SI 0078
Sadece uzman personel için!
1/2

SERVICE INFORMATION

HATALI EŞLEŞTİRME NEDENİYLE VAKUM POMPASI HASARLARI

Şek. 1: Pompa gövdesinde kırıklık

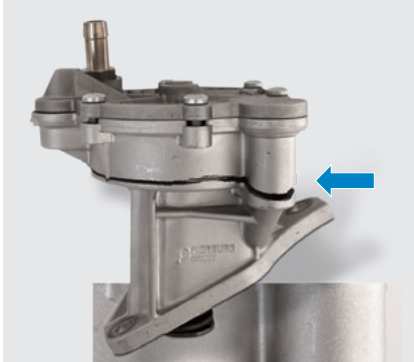
Yanlış bir pompanın monte edilmesi halinde, montajdan sonra motor ilk kez çalıştırıldığında pompa gövdesi kırılmaktadır (bakınız Şek. 1) ya da hatta kam mili kırılmaktadır ve bunun sonucunda ciddi ve pahalı motor hasarı söz konusu olmaktadır.

Hasar durumunu önlemek için mutlaka şasi numarası, araç tescil tarihi ve/veya eski pompanın parça numarası kontrol edilmelidir!

Şek. 2: Vakum pompalarının kıyaslanması

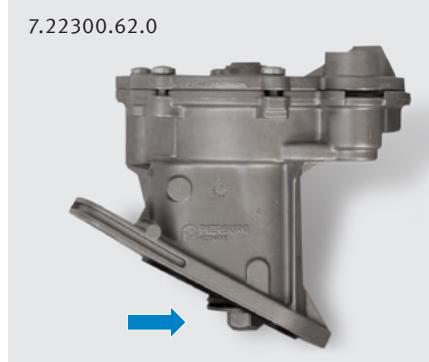
AAB motor kodlu VW T4 motorda, silindir kapaklarında yapılan bir değişiklikten dolayı vakum pompalarında sık sık yanlış seçim söz konusu olmaktadır. Yanlış pompaların monte edilmesi halinde şikayetler kabul edilmez.

Araç: VW Transporter LT, T4 (kamyonet, minibüs, panel van, California), Motor kodu: AAB		
Pierburg No.	7.22300.62.0	7.22300.69.0
Eski parça numarası	7.22300.12.0	7.22300.19.0
Üretim yılı	5/1994 öncesi	5/1994 sonrası
Şasi numarası	70-R-180 000 öncesi	70-R-180 001 sonrası
VW parça numarası	075 145 100; 075 145 101; 075 145 101 A	074 145 100 A
VW silindir kapağı no.	074 103 351 A	074 103 351 D
MotorService silindir kapağı no.	50 003 101	50 003 113
Silindir kapağı üst kapak yüzeyi	11 delikli; Ø 5 mm	deliksiz
Pierburg itici kol numarası	3.52124.06.0	3.52124.05.0
VW itici kol numarası	075 145 307	074 145 307 B
İtici kol uzunluğu	71,0 mm	67,5 mm

Şek. 3: Montaj işlemi için kam milinin pozisyonu

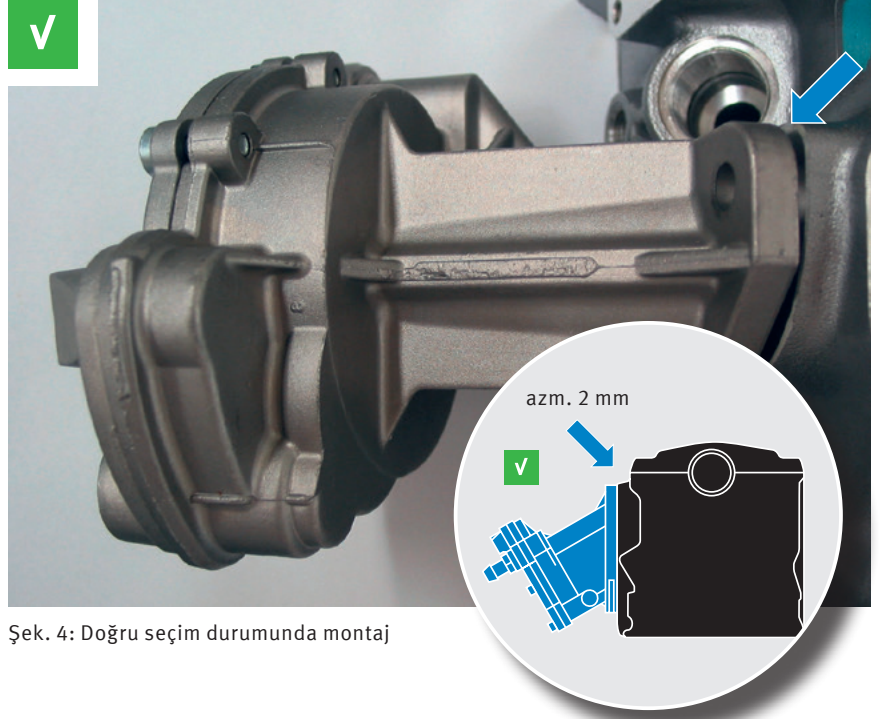
Kam mili üzerinde bulunan ve vakum pompasını hareket ettiren kam, pompanın düşük ön gerilim (azami 2 mm boşluk) ile monte edilmesi için, montaj esnasında ara itici kolun karşı tarafındaki kısımda durmalıdır (bakınız Şek. 3):

Eğer kam montaj esnasında ara itici kolun karşı tarafındaki kısımda durduğu halde, vakum pompası yoğun güç uygulanmadan flanşa bastırılmıyorsa (yakl. 5 mm boşluk), büyük bir olasılıkla yanlış seçim söz konusudur.

Mutlaka şasi numarası, araç tescil tarihi ve/veya eski pompanın parça numarası kontrol edilmelidir!

Bu problemi kesinlikle ara itici kolda değişiklikler yaparak (örn. taşlama) çözmeye çalışmayın!
